DODATEK Č. 14 ke Smlouvě o dílo

uzavřené podle ust. § 2586 a násl. zákona č. 89/2012 Sb., občanský zákoník, ve znění pozdějších předpisů
„Rekonstrukce KD Slávie v Českých Budějovicích“

„Rekonstrukce KD Slávie“
ZL č.53d - Příplatek za nadspotřebu vnitřních omítek

Průřez: **MEZPODĚSTĚ PRŮŘEZ**

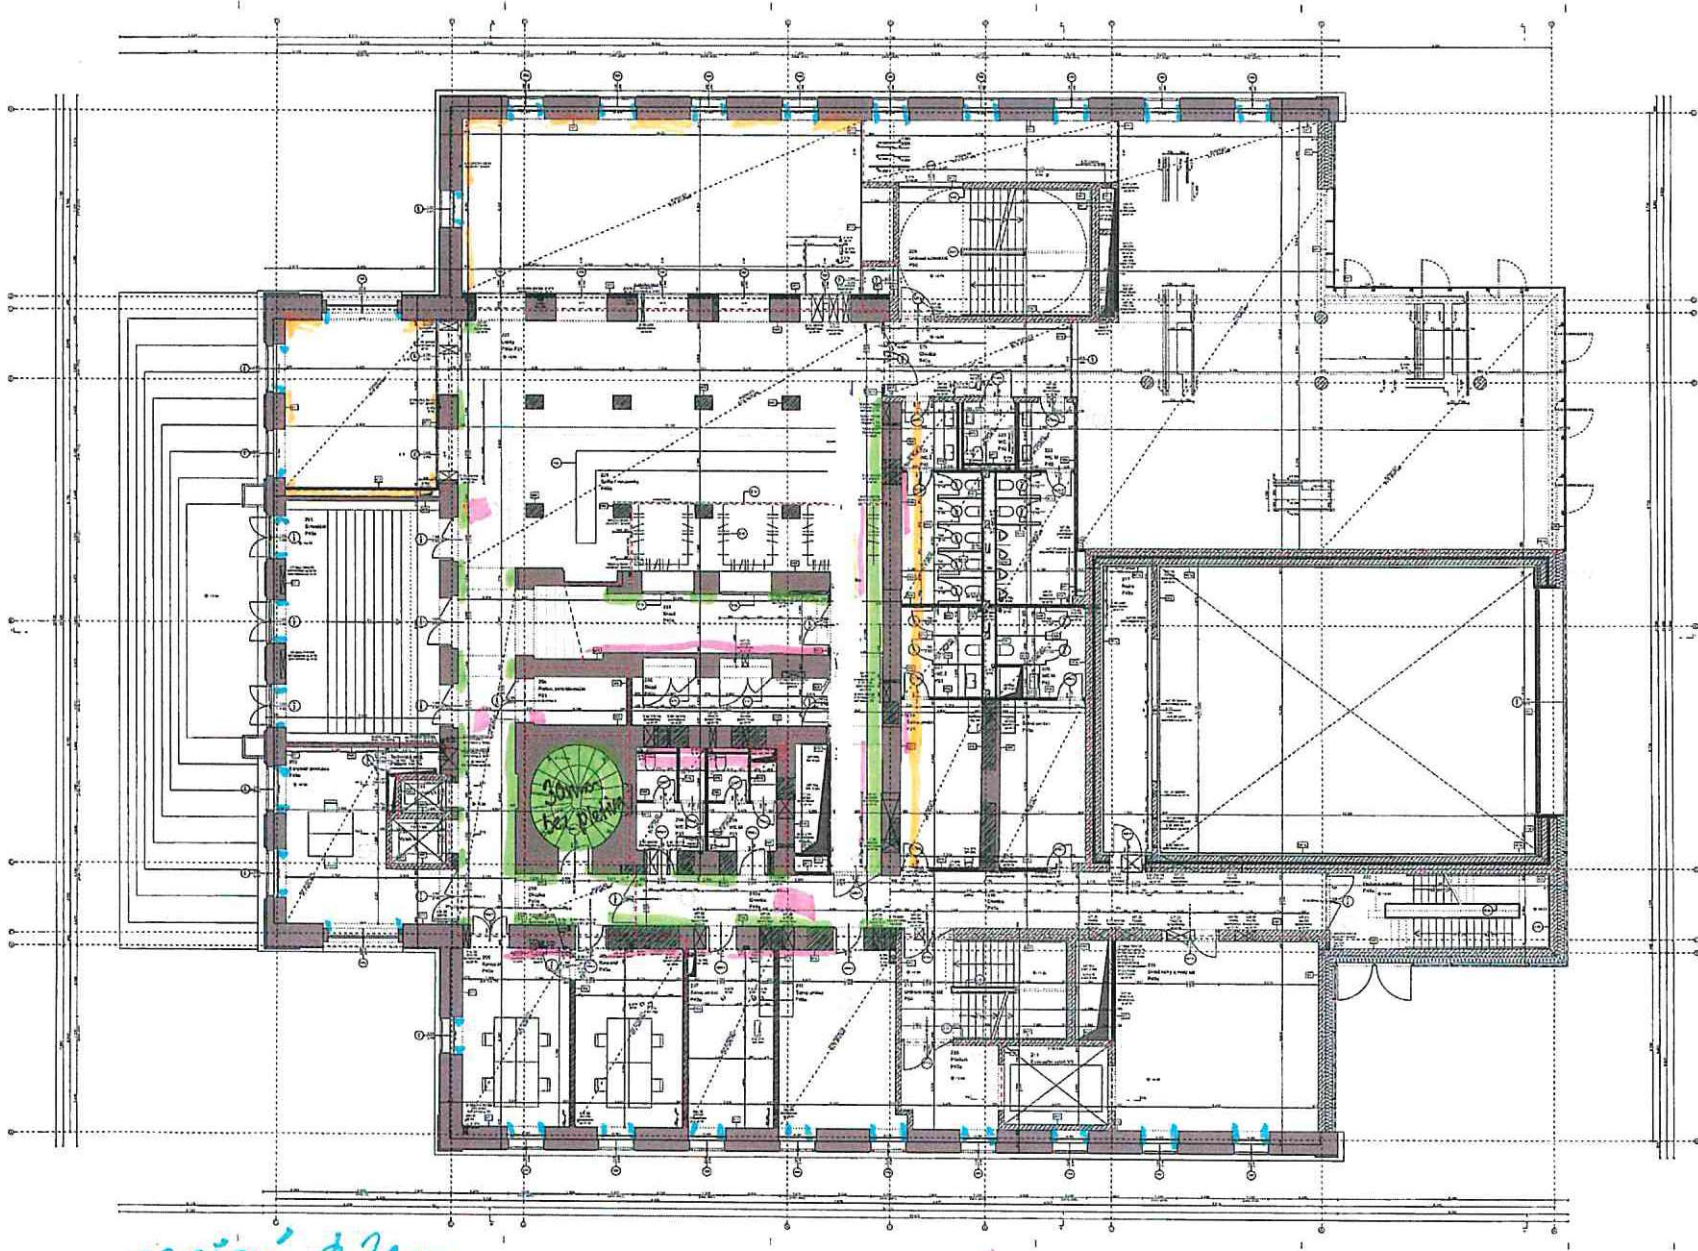
<u>Investor:</u>			Investor, datum a podpis: 18.11.2025 
<u>Zhotovitel:</u> Změnový list řeší nadspotřebu vápenných omítek z důvodu nerovností stávajících cihelných zdí budovy a zapravení drážek po vybouraných starých rozvodech TZB (ZTI/ÚT, EL, VZT) před započítáním nových omítek.	Dopad do času: 10 dní.	Rizika: vznik trhlin ve vápenných omítkách	Zhotovitel, datum a podpis: 12.11.25 
<u>TDS:</u>			TDS, datum a podpis: 12.11.25

NAOSPOTŘEBÁ $\phi 15mm$
+ 20% UKL

SCHEMATICKÝ SVISLÝ ŘEZ ZÁBRADLÍM

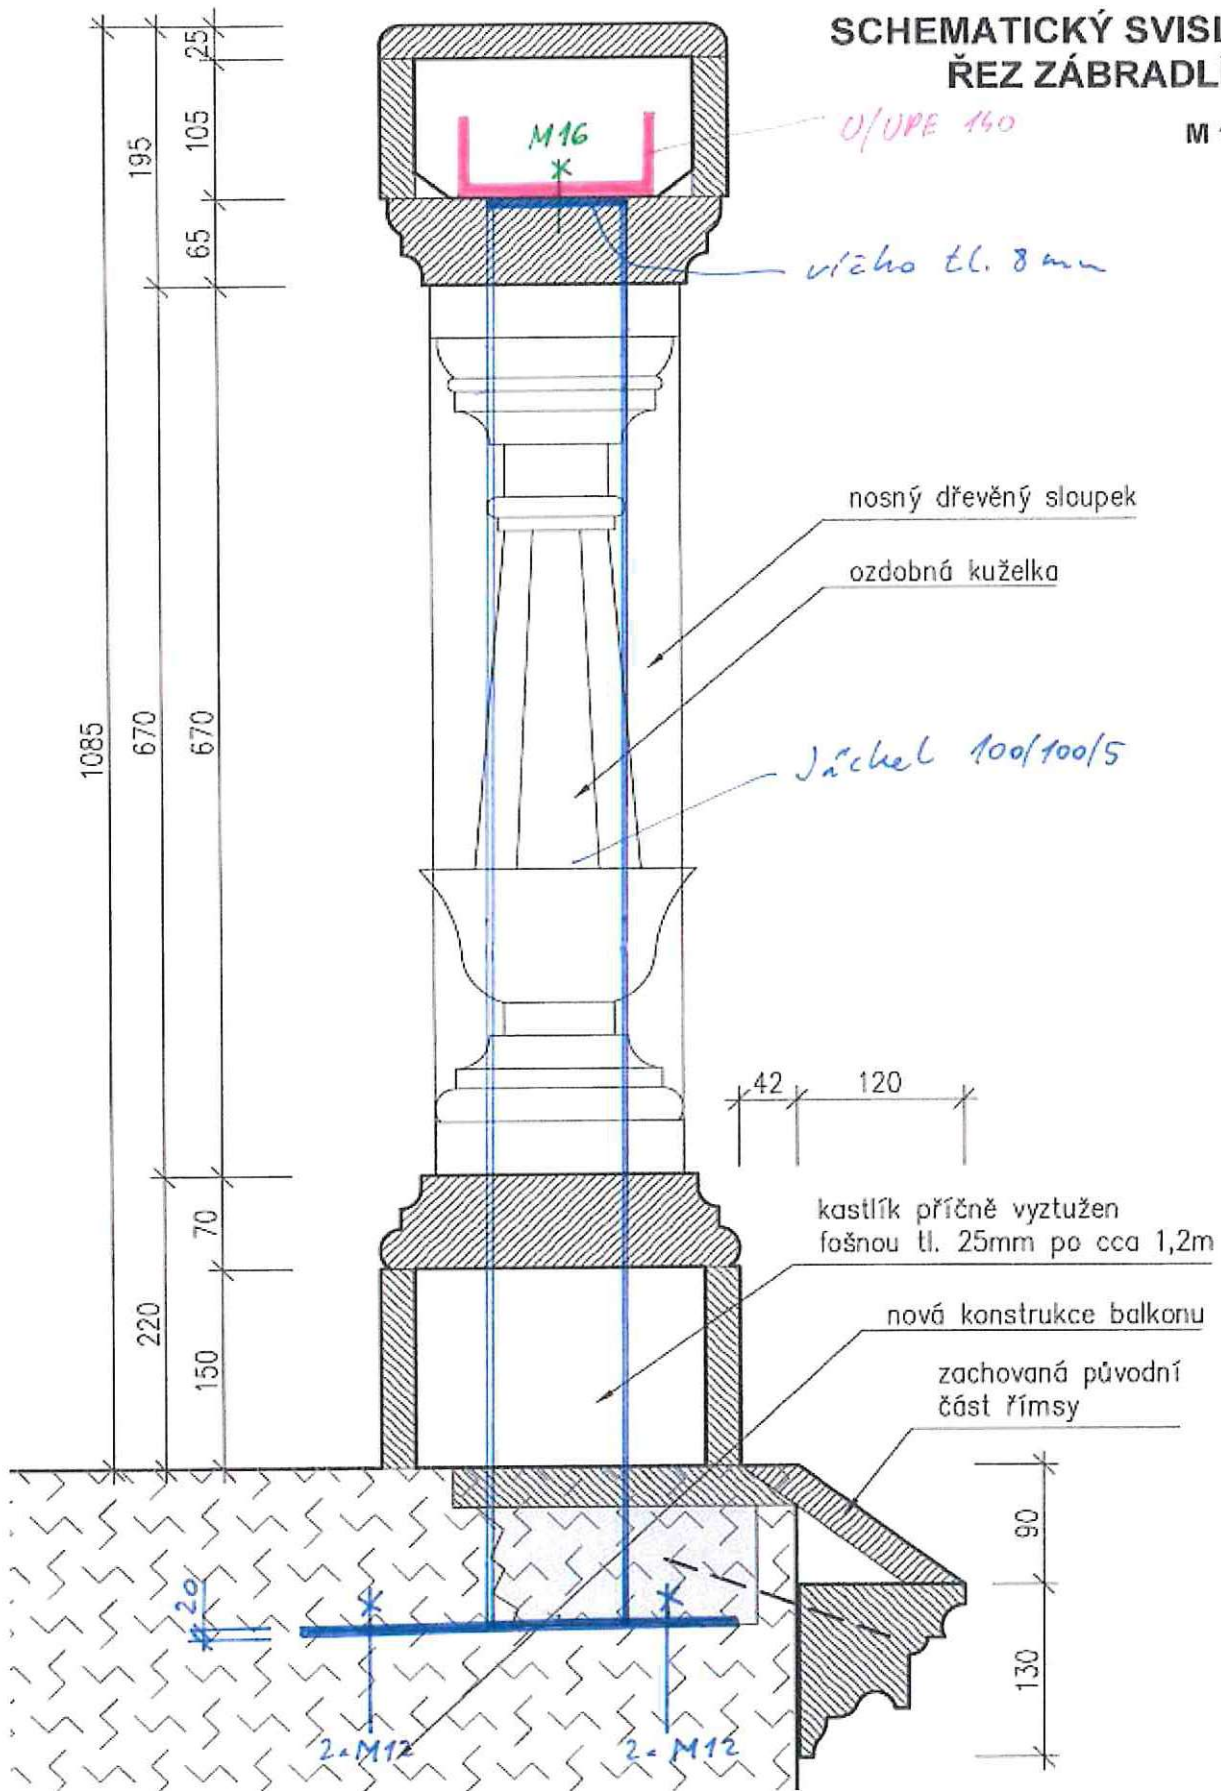
ZL č.56 - Nosná konstrukce zábradlí historického balkonu 4.NP

Investor:			Investor, datum a podpis: 11. 11. 2025 [redacted]
Popis: Změnový list řeší doplnění nosné OC konstrukce historického balkonu ve 4.NP.	Dopad do času: není	Rizika: nejsou	Zhotovitel, datum a podpis: 12. 11. [redacted]
TDS:			TDS, datum a podpis: [redacted]
